Questionamento Concorrência nº 005/2020 - ASCAL/PRES.

OBJETO: Contratação de empresa especializada de engenharia para construção de centro de educação da primeira infância (CEPI), creche tipo 1 (projeto próprio), localizada na SRL Q23 AE 06, em Planaltina, DF.

PROCESSO: CONCORRÊNCIA Nº 005/2020

Ref.: Concorrência nº 005/2020 – ASCAL/PRES., Contratação de empresa especializada de engenharia para construção de Centro de Educação da Primeira Infância (CEPI), Creche Tipo 1 (projeto próprio), na SRL Q23 AE 06, em Planaltina, DF.

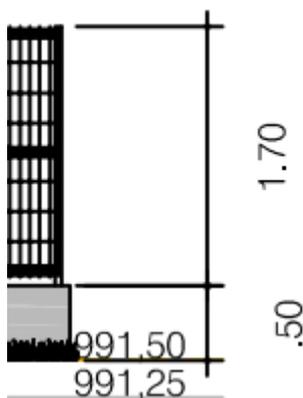
Analisando os itens acima, foram detectadas algumas divergências, primeiramente em relação a área, o total de gradil levantado no projeto de implantação, considerando-se a altura de 1,70m (desconsiderando-se a mureta), é de 438,36m² para o cercamento do perímetro e de 71,69m² para o cercamento do estacionamento, sendo este com altura de 1,20m, assim o total previsto de gradil para toda a obra é de 510,05m² e não de 345,65m² conforme previsto nas planilhas.

O erro foi no levantamento feito, conforme abaixo:

Tipo	Unid.	LOCAL DE TRATAMENTO GERAL	Comprim. (m)	Largura ou Altura (m)	Área Bruta Unitária (m ²)	Descontos / Acréscimos (m ²)	Área Líquida Unitária (m ²)	Repetição	Área Líquida Total
13	M	Gradil externo em malha de aço com base em alvenaria h=2,50m - GR 01	319,05	1,00	319,05		319,05	1	319,05
14	Unid.	Gradil interno h=1,20m - GR 02	26,60	1,00	26,60		26,60	1	26,60

Veja que na memória do levantamento o nobre colega considerou altura de 1,00 metro, diferente dos 1,70m previsto no projeto de corte da Implantação para o cercamento do perímetro.

Por se tratar do quarto item mais representativo da obra conforme curva ABC, essa diferença de valor representa um **aumento nos custos de R\$ 44.263,33 sem BDI**.

A planilha de estimativa da licitação consta para o item GRADIL METÁLICO, o quantitativo de 345,65 metros quadrados. Após observação da licitante, observamos divergências na memória de cálculo de levantamento, e o quantitativo correto para o item é 574,39 metros quadrados.

O custo da planilha (Sem BDI) - 345,65 m²- R\$ 93.063,37

O custo após correção e considerando altura de 1,70m para externos e 1,20m para interno(Sem BDI) – 574,39 m²- R\$ 154.628,17

Diferença de quantitativo = 228,66 m²

Diferença de Custo = R\$ 61.564,80

Item ajustado na planilha orçamentaria.
